Mission régionale d'autorité environnementale
PROVENCE ALPES CÔTE D'AZUR

Avis délibéré
de la Mission régionale d'autorité environnementale
Provence-Alpes-Côte d'Azur
sur la révision générale du plan local d'urbanisme (PLU) de la
commune d'Istres (13) - deuxième arrêt du 29 juin 2023

N° MRAe
2023APACA52/3555

Figure 2: Schéma du morcellement territorial – source MRAe

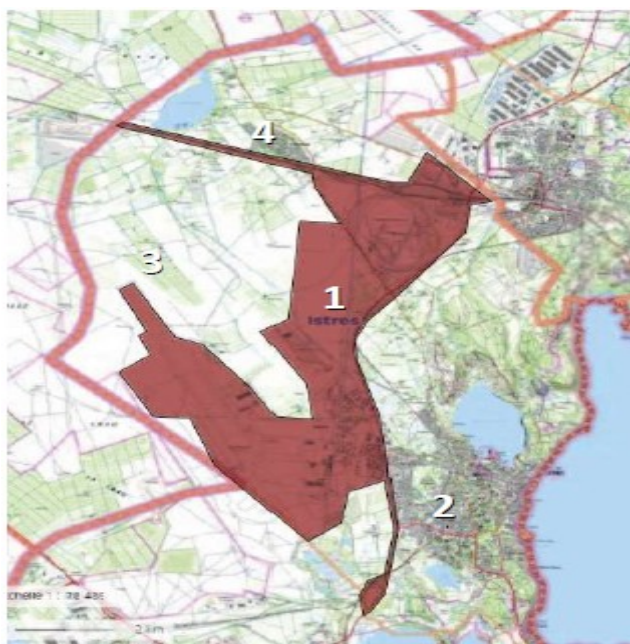
Un long et épais faisceau d'activités et d'infrastructures d'orientation nord-sud cloisonne le territoire communal. Dans la partie est, essentiellement dédiée à la ville, la mise en réseau des espaces agro-naturels résiduels et urbanisés par un système de chemins pourrait former un intéressant « *réseau de paysages* », dont la valorisation par un programme d'aménagements spécifiques pourrait constituer la base d'une pertinente OAP « *paysages de proximité* ». À l'ouest, la platitude du relief de la Crau, marquée par les infrastructures et les activités qui ont consommé une grande partie de l'espace, induit un enjeu majeur d'émergence et de traitement des franges des aménagements perceptibles à très longue distance (cf figure 2).
